监理工作联系单

上海希遨光伏电力有限公司利用斯伦贝谢油田设备（上海）有限公司屋顶建设 4604.04kWp 分布式光伏项目
编号：LXD-002

主题：关于彩钢瓦屋面支架安装问题

附件：整改照片

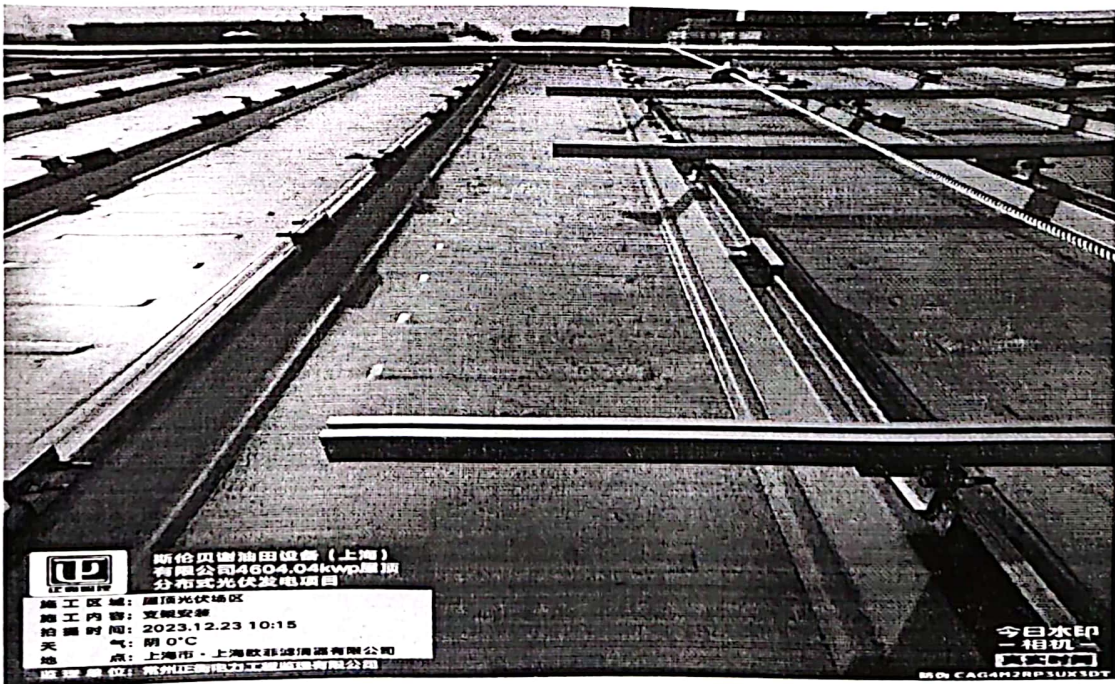
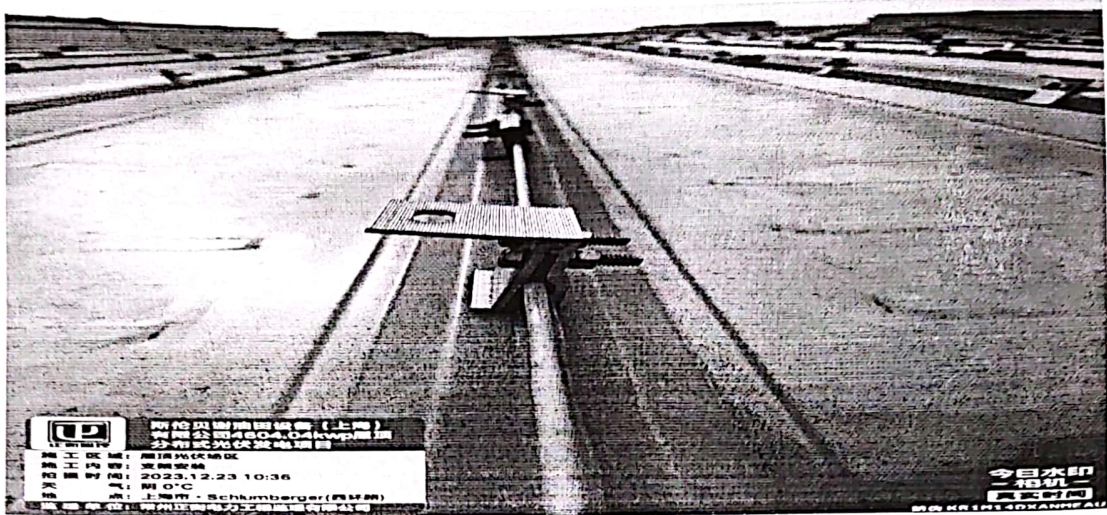
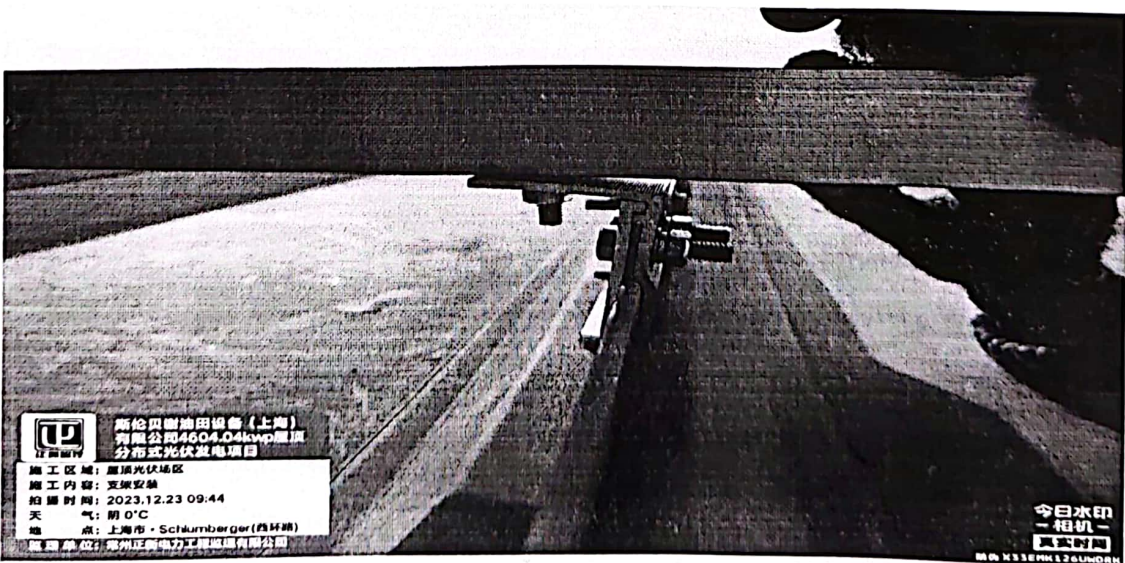
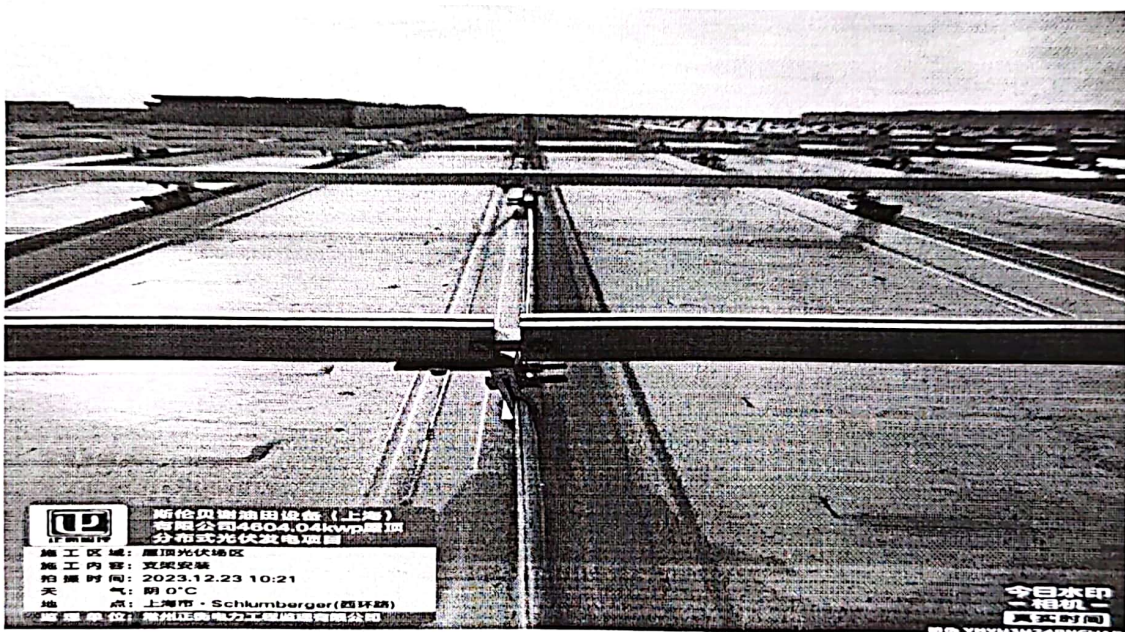
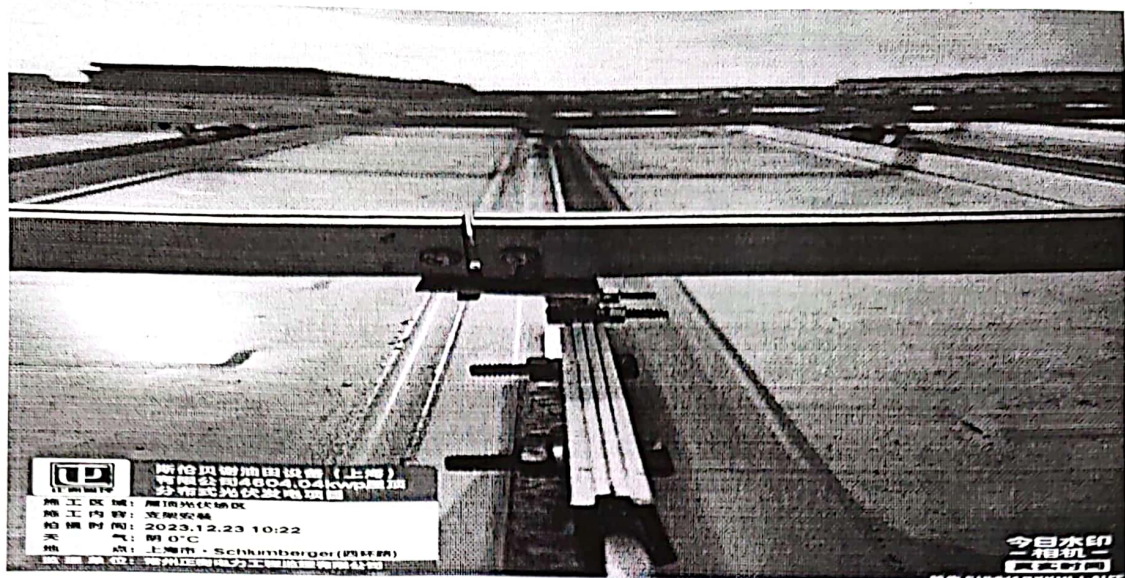
- 1、出现夹具与屋面瓦楞不适配现象。
- 2、出现夹具整排装反、安装错位等现象。
- 3、出现导轨安装不放线、安装错位现象。
- 4、出现导轨强行安装，导致夹具变形、间隙过大等现象。

现要求你施工单位及时进行整改，整改完成后报监理验收。若你施工单位不听劝阻拒不整改，此部分工程量我监理方将不予认可，一切责任后果将由你施工单位全部自行承担。
